# 伊方発電所 1号炉及び2号炉の 廃止措置計画変更に係る申請の概要について

令和4年4月27日

四国電力株式会社

第6.1表 性能維持施設（抜粋）

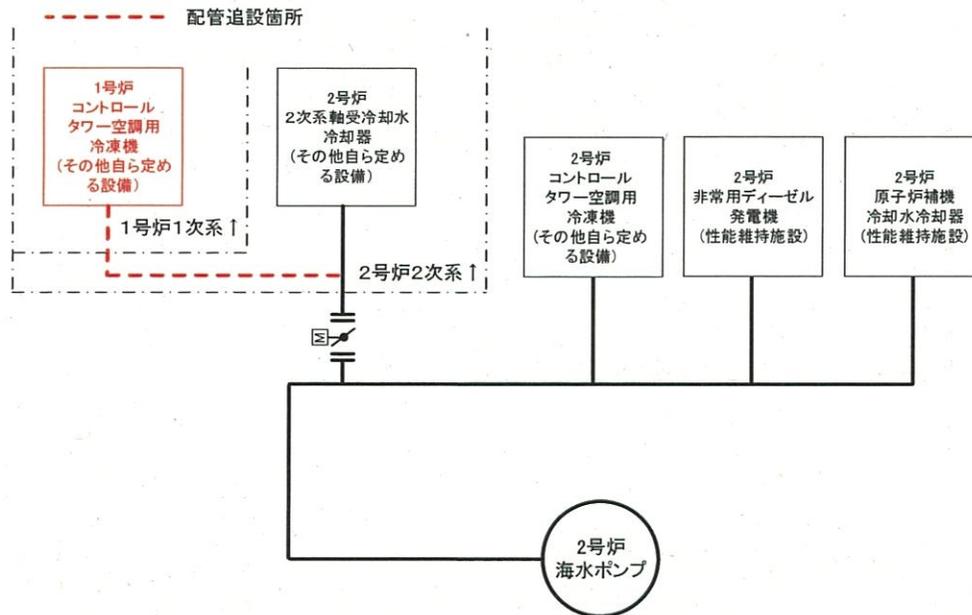
○他電力の廃止措置計画の審査における指摘事項を踏まえ、当社も使用済燃料の構内運搬に今後使用する予定であることから、使用済燃料輸送容器を性能維持施設に追加する。また、放射性固体廃棄物の移送に今後使用する可能性があることから、使用済樹脂計量タンク、使用済樹脂移送容器を性能維持施設に追加する。

(添付書類六にも当該設備の維持機能、性能及び性能を維持すべき維持期間に関する記載を反映)

施設区分	設備等の区分	位置、構造及び設備※1		維持機能	性能	維持期間	
		設備（建家）名称	維持台数				
核燃料物質の取扱施設及び貯蔵施設	核燃料物質取扱設備	使用済燃料輸送容器※2	1基	下記以外は既許認可どおり 漏えい燃料を輸送できる設計とする。	臨界防止機能 除熱機能 密封機能 放射線遮蔽機能	使用済燃料の運搬及び放射線障害の防止に影響するような有意な損傷がない状態であること。	1号及び2号炉使用済燃料貯蔵設備内の使用済燃料の構内運搬に係る使用が完了するまで
放射性廃棄物の廃棄施設	固体廃棄物の廃棄設備	使用済樹脂計量タンク※2	1基	既許認可どおり	放射性廃棄物処理機能	内包する放射性物質が漏えいするようなき裂、変形等の有意な欠陥がない状態であること。	放射性固体廃棄物の移送に係る使用が完了するまで
		使用済樹脂移送容器※2	1基	既許認可どおり			
その他主要施設	原子炉補機冷却海水設備	海水ポンプ※3	1台	既許認可どおり	冷却機能（自動起動機能を除く。）	性能維持施設へ海水を供給できる状態であること。	2号炉使用済燃料貯蔵設備内の使用済燃料の搬出が完了するまで

※1：3号炉との共用施設は、維持管理の対象から除く。  
 ※2：1号炉のみとの共用施設は、維持管理の対象に含む。  
 ※3：海水供給先に1号炉を含む。

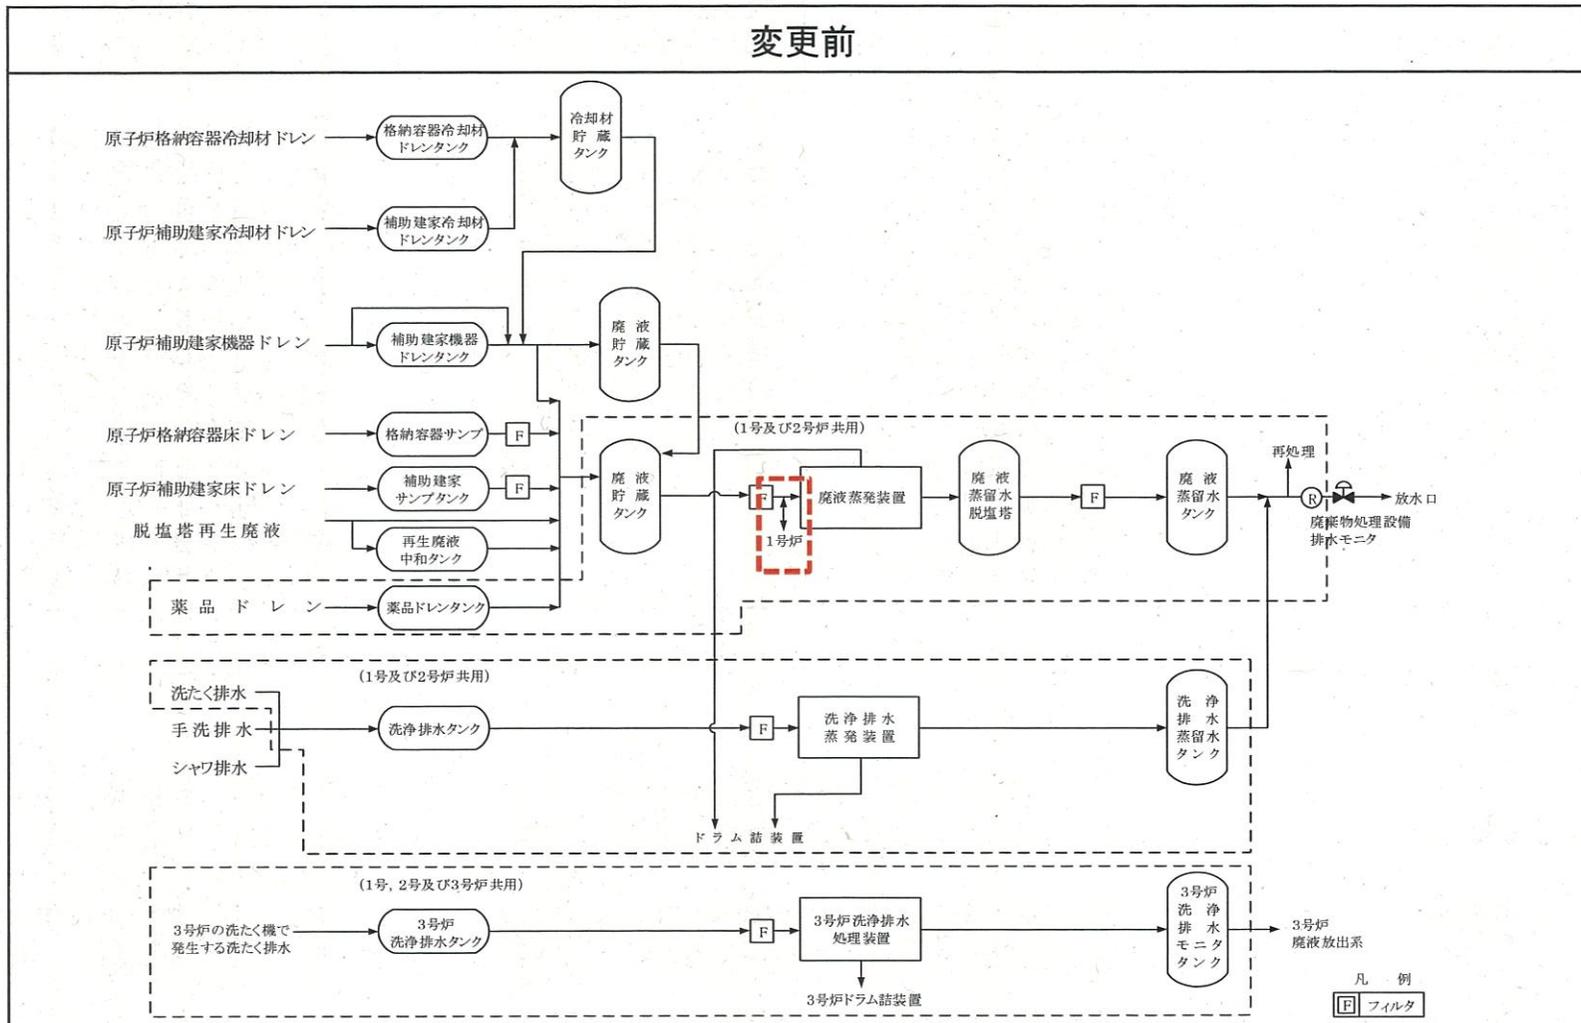
#### ■放射性液体廃棄物の放出管理目標値の変更

- 1号炉海水ポンプの廃止に伴い、復水器冷却水等の量が減少することから、排水中の放射性物質の濃度を原子炉運転中と同等に維持するよう、放出管理目標値を変更する。

変更前		変更後									
<p>2. 放射性液体廃棄物の廃棄</p> <p>2.2 放射性液体廃棄物の推定放出量</p> <p>(1) 解体工事準備期間</p> <p>解体工事準備期間は、原子炉の運転を終了していること、原子炉の運転を停止してから長時間が経過していること、管理区域内設備の解体撤去を行わず、原子炉運転中の定期検査時と同等の状態が継続すること、液体廃棄物の廃棄設備等の必要な設備について機能を維持すること及び海水中における放射性物質の濃度を原子炉運転中と同等に維持するように1号及び2号炉の運転終了に伴う復水器冷却水等の量の減少を考慮した放出管理目標値を設定することから、放射性液体廃棄物の年間放出量は、原子炉設置許可申請書に記載の年間放出量を超えないと評価できる。</p>		<p>2. 放射性液体廃棄物の廃棄</p> <p>2.2 放射性液体廃棄物の推定放出量</p> <p>(1) 解体工事準備期間</p> <p>解体工事準備期間は、原子炉の運転を終了していること、原子炉の運転を停止してから長時間が経過していること、管理区域内設備の解体撤去を行わず、原子炉運転中の定期検査時と同等の状態が継続すること、液体廃棄物の廃棄設備等の必要な設備について機能を維持すること及び海水中における放射性物質の濃度を原子炉運転中と同等に維持するように1号及び2号炉の運転終了と1号炉海水ポンプの廃止に伴う復水器冷却水等の量の減少を考慮した放出管理目標値を設定することから、放射性液体廃棄物の年間放出量は、原子炉設置許可申請書に記載の年間放出量を超えないと評価できる。</p>									
<p>第10. 2表 解体工事準備期間における放射性液体廃棄物中の放射性物質（トリチウムを除く）の放出管理目標値（1, 2, 3号炉合算）</p> <table border="1"> <thead> <tr> <th>項目</th> <th>放出管理目標値 (Bq/y)</th> </tr> </thead> <tbody> <tr> <td>放射性液体廃棄物中の放射性物質（トリチウムを除く）</td> <td><math>3.8 \times 10^{10}</math></td> </tr> </tbody> </table>		項目	放出管理目標値 (Bq/y)	放射性液体廃棄物中の放射性物質（トリチウムを除く）	$3.8 \times 10^{10}$	<p>第10. 2表 解体工事準備期間における放射性液体廃棄物中の放射性物質（トリチウムを除く）の放出管理目標値（1, 2, 3号炉合算）</p> <table border="1"> <thead> <tr> <th>項目</th> <th>放出管理目標値 (Bq/y)</th> </tr> </thead> <tbody> <tr> <td>放射性液体廃棄物中の放射性物質（トリチウムを除く）</td> <td><math>3.7 \times 10^{10}</math></td> </tr> </tbody> </table>		項目	放出管理目標値 (Bq/y)	放射性液体廃棄物中の放射性物質（トリチウムを除く）	$3.7 \times 10^{10}$

項目	放出管理目標値 (Bq/y)										
放射性液体廃棄物中の放射性物質（トリチウムを除く）	$3.8 \times 10^{10}$										
項目	放出管理目標値 (Bq/y)										
放射性液体廃棄物中の放射性物質（トリチウムを除く）	$3.7 \times 10^{10}$

第10.2図 解体工事準備期間の放射性液体廃棄物の処理フロー

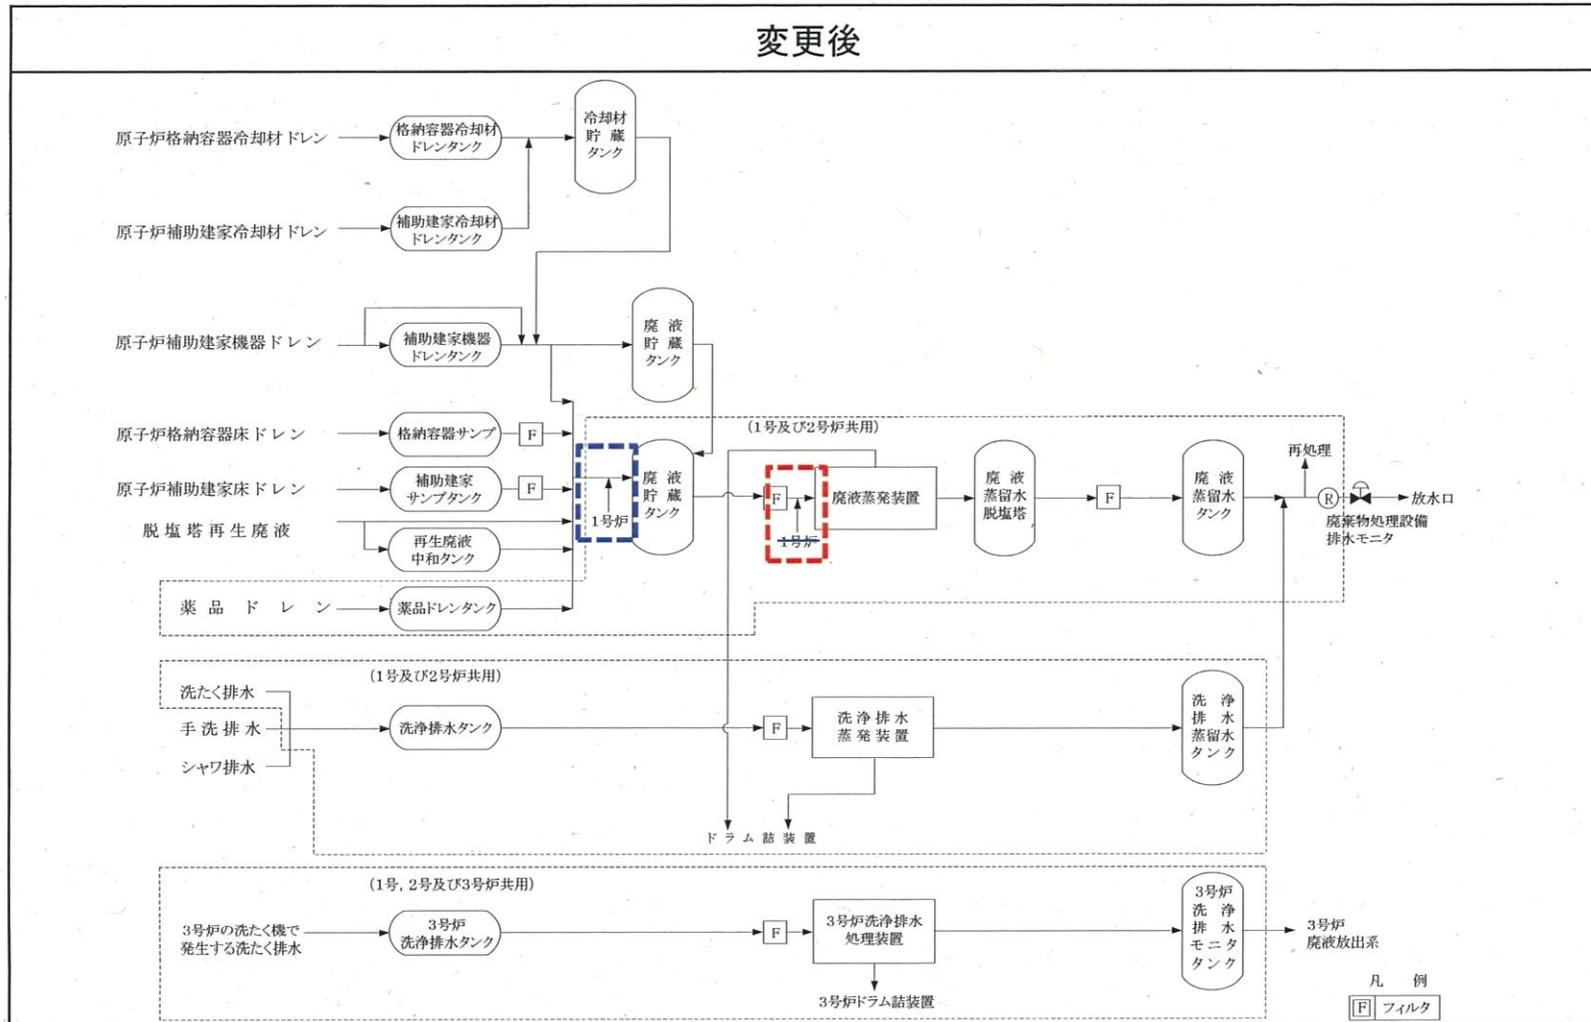
- 1号炉の放射性液体廃棄物を2号炉で処理することを反映 (2/2)
- 1号炉の放射性液体廃棄物を2号炉側の廃液貯蔵タンクへ移送して処理を行うことを反映する。

第6.1表 性能維持施設（抜粋）

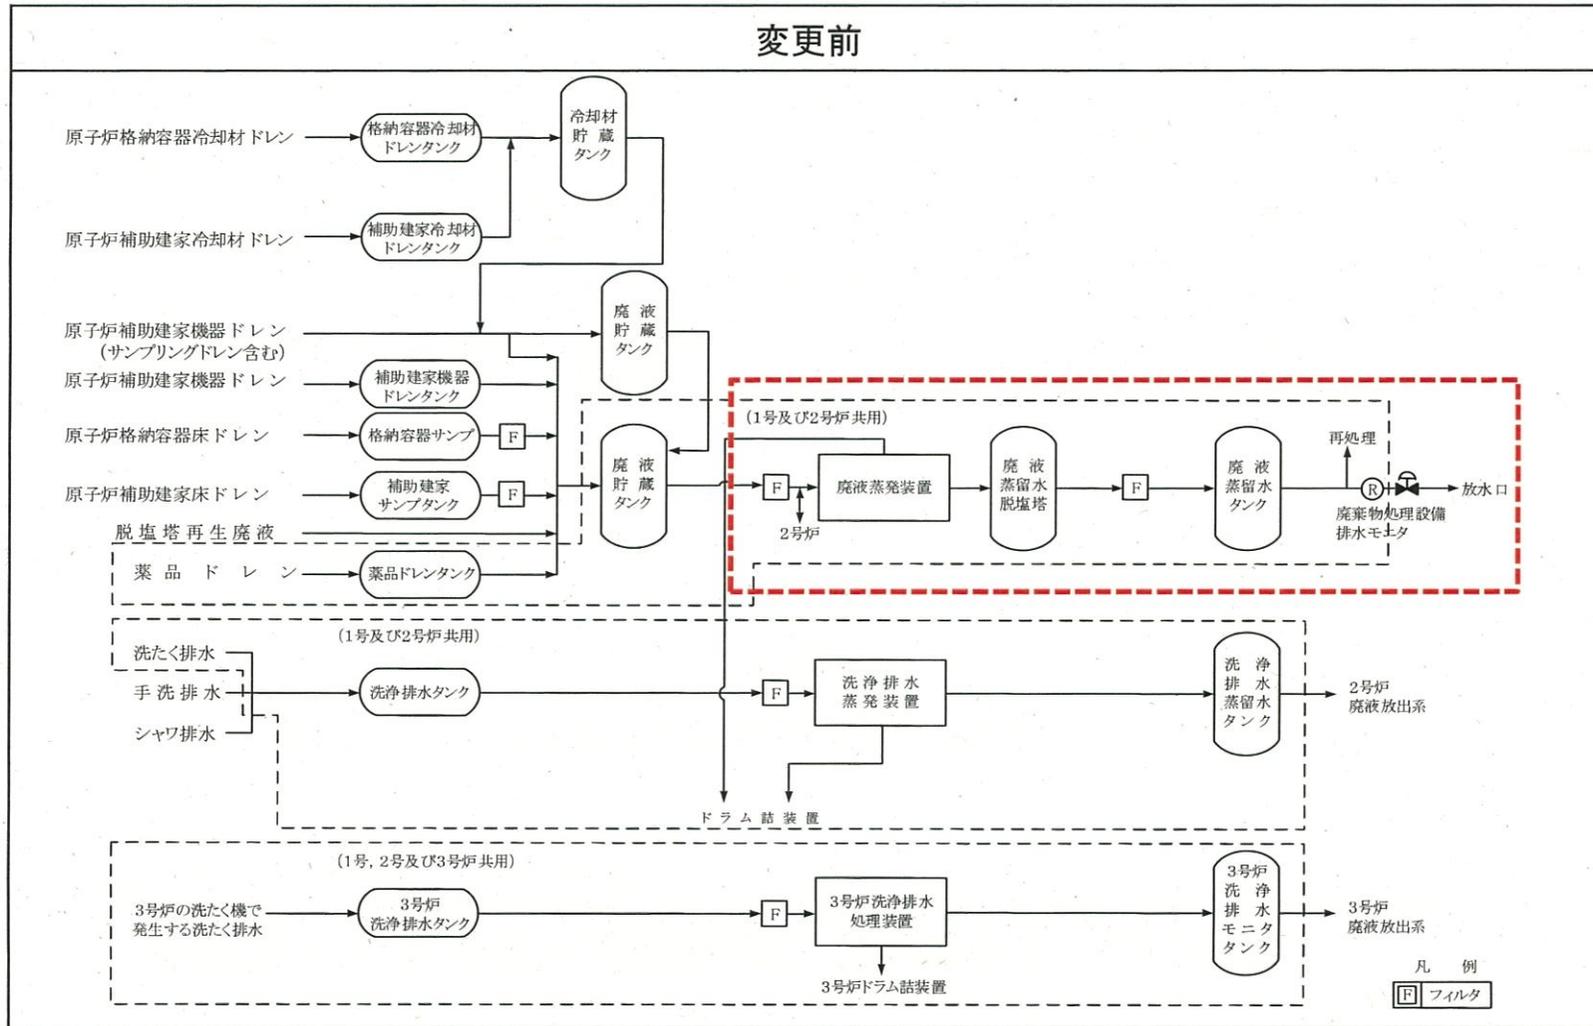
○使用済樹脂計量タンクを性能維持施設に追加したことに伴い、使用済樹脂計量タンク室の補助遮蔽を性能維持施設に追加。（添付書類六にも反映）

施設区分	設備等の区分	位置、構造及び設備※		維持機能	性能	維持期間	
		設備（建家）名称	維持台数				
発電用原子炉施設の一般構造	その他の主要な構造	原子炉補助建家（補助遮蔽（使用済燃料ピット、廃液蒸発装置室、使用済樹脂貯蔵タンク室、 <b>使用済樹脂計量タンク室</b> ））	1式	既許認可どおり	放射線遮蔽機能	放射線障害の防止に影響するような有意な損傷がない状態であること。	線源となる設備の解体が完了するまで

第10.2図 解体工事準備期間の放射性液体廃棄物の処理フロー

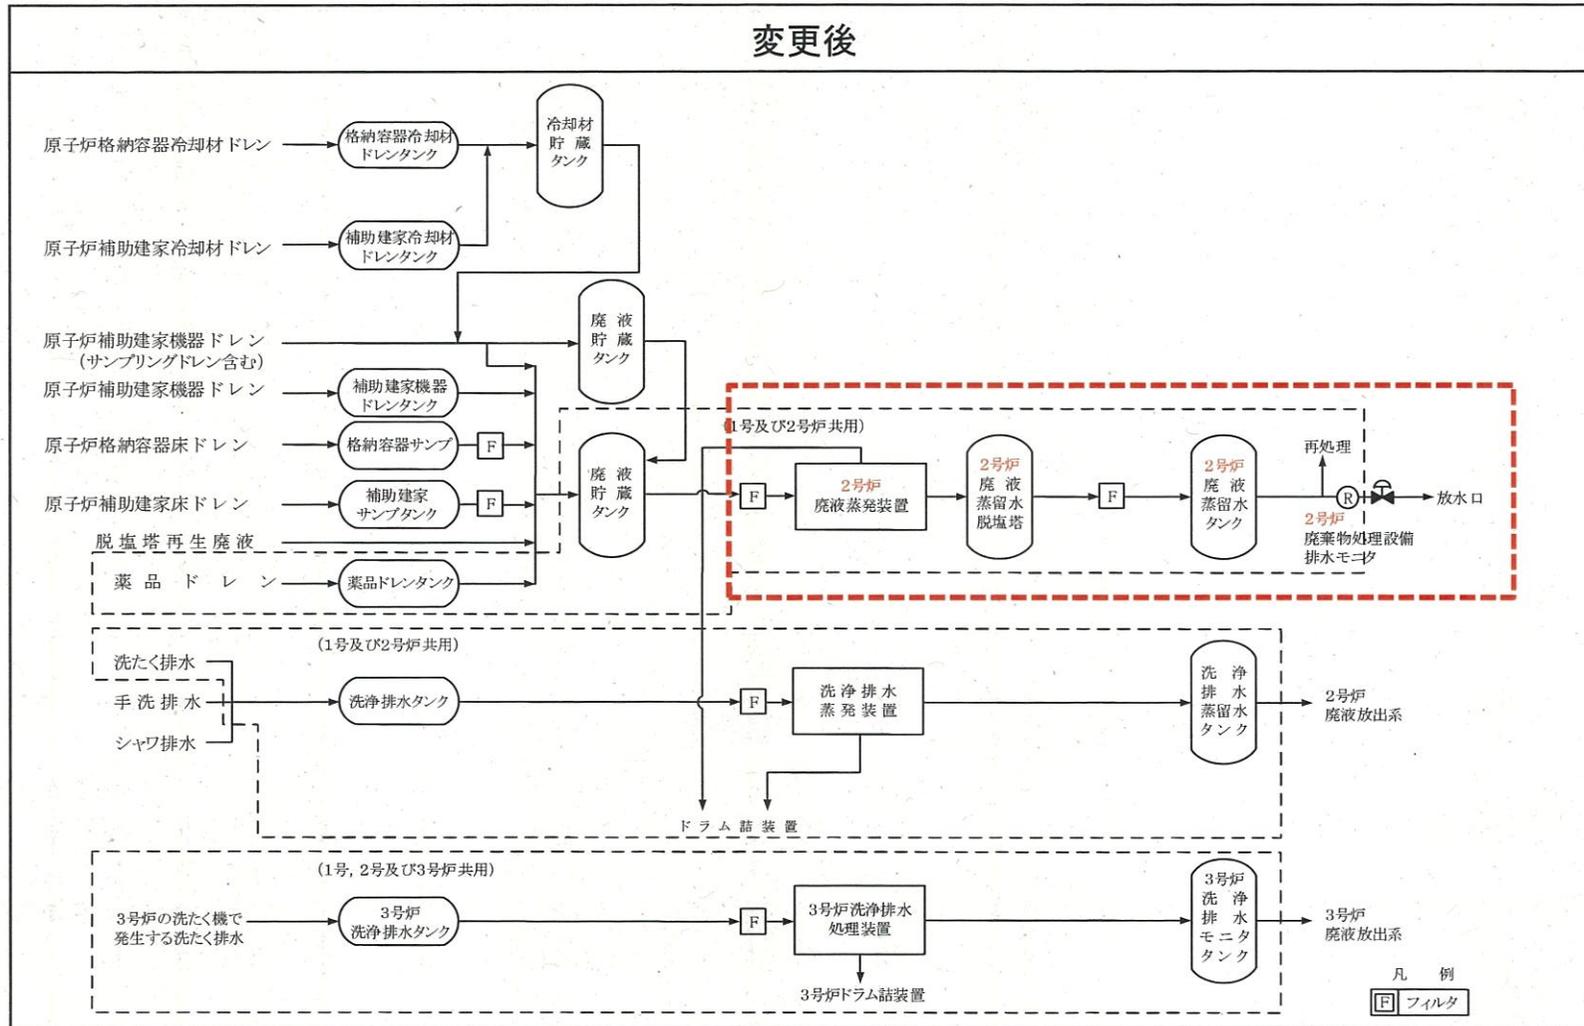
- 1号炉の放射性液体廃棄物を2号炉で処理することを反映 (1/2)
- 1号炉海水ポンプの廃止に伴い、1号炉廃液蒸発装置を廃止し、1号炉側での放射性液体廃棄物の処理を取止めることから、2号炉側のみで処理を行うことを反映する。

## ■ 1号炉の放射性液体廃棄物を2号炉で処理することを反映 (2/2)
